壹、結論

項次	結論及回覆說明	對應資料																												
	予適當費用補助(如裝設氣密窗費用補助)，改善噪音影響。 (3)力能公司為在地企業，可及時處理相關問題，後續將成立專責單位，做為民情反應及地方溝通管道，處理本案風機工安、環境保護及地方回饋等事務。  圖 1 #27 號風機與鄰近畜牧場及民宅之距離示意圖

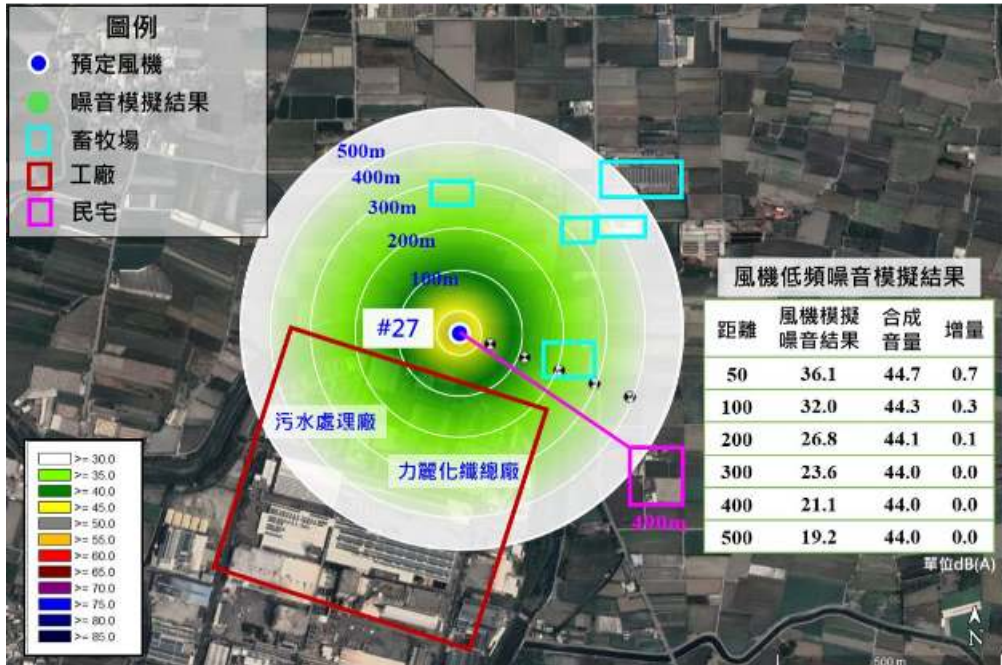
項次	結論及回覆說明	對應資料
一、	本案初審會議已召開 3 次，另簽奉主任委員核可後，請開發單位確實依會前書面意見及下列意見補充、修正後，於 113 年 3 月 31 日前送本專案小組再審： 評估不設置內陸第 25、26、27 號風機之可能性。	
1.	1. 本案經審慎評估，考量農地風機#25 及#26 鄰近 500 公尺內共有十餘座畜牧場及民宅，故將風機#25 及#26 刪除，僅保留#27 風機；該風機鄰近芳苑工業區廠房，於 250 公尺內僅有 1 處畜牧場，而在 500 公尺範圍內共畜牧場 5 處及門牌民宅建物一處，其空間距離詳下圖 1。另經低頻噪音模擬評估後，距離 300 公尺處噪音增量已降至 0.1 dB(A)以下，故對民宅及畜牧場應屬輕微影響，詳下圖 2。 2. 另針對生態影響分析部分，風機#25 及#26 刪除，僅保留#27 風機後之影響分析表詳附錄一，重點摘要如下： (1) 植物：風機變更前後物種組成差異不大，衝擊區物種數由 20 科 38 屬 44 種下降至 12 科 13 屬 13 種，衝擊區內稀有植物皆為人工種植，故影響不大。 (2) 哺乳類：風機變更後物種數相似，而衝擊區範圍變得更小，對於哺乳類影響將更為減輕。另衝擊區內有記錄到一筆臺灣獼猴，推測為民眾私養後的逃逸個體，本案開發對其影響不大。 (3) 兩棲爬蟲類：風機刪減後，衝擊區範圍變小，兩棲類物種數由 1 目 4 科 4 種 61 隻次下降為 1 目 2 科 2 種 5 隻次，並皆無記錄保育類、特有種及外來種。爬蟲類衝擊區物種數由 2 目 5 科 6 種 76 隻次下降至 1 目 2 科 2 種 30 隻次，且皆無記錄保育類、特有種，纜線預定施工區域以現有道路為主，對照區環境大多為農用地、溝渠、草生地及住宅房舍，且記錄物種皆屬普遍常見物種，因此影響有限。 (4) 蝶類：調查樣區範圍內所紀錄的種類均為以海濱、農耕地為主的環境常見的種類。風機刪減後，夏季物種數由 5 科 15 種 75 隻次下降至 3 科 5 種 8 隻次；秋季物種數由 4 科 8 種 18 隻次下降至 2 科 2 種 7 隻次。並無發現保育類、特有種與外來種，僅發現特有亞種黃蛺蝶，現由三支風機縮小為一支風機，衝擊區範圍更小，衝擊區範圍內所有物種均在對照區也發現，預期影響更加減輕。 (5) 鳥類：風機刪減後，因開發面積減少，衝擊區鳥類物種數由 26 科 44 種下降至 17 科 26 種，另發現蒼鷺和赤腰燕僅出現在衝擊區。保育類鳥類於風機刪減前後相同，皆為彩鵲、黑翅鳶和紅尾伯勞共 3 種，風機預定位置#27 為農耕地環境，而纜線預定施工區域亦以現有道路為主，故衝擊區環境多為道路及道路兩側的已開發區域，對照區環境除農用地、溝渠、草生地、住宅房舍、樹林，預估本計畫開發行為對當地鳥類群聚影響相當有限。 3. 本案後續各開發階段亦會依縣府及能源署相關規定召開地方說明會(含施工前說明會)，向地方居民說明施工及營運期間噪音影響，包括： (1) 營運期間進行環境及低頻噪音監測，掌握風機運轉時產生之噪音影響。 (2) 針對 250 公尺內具門牌之建物，若反映受噪音影響並經確認，將給	P.5-7 、 P.7-38~ P.7-73、 P.8-4 、 P.8-14
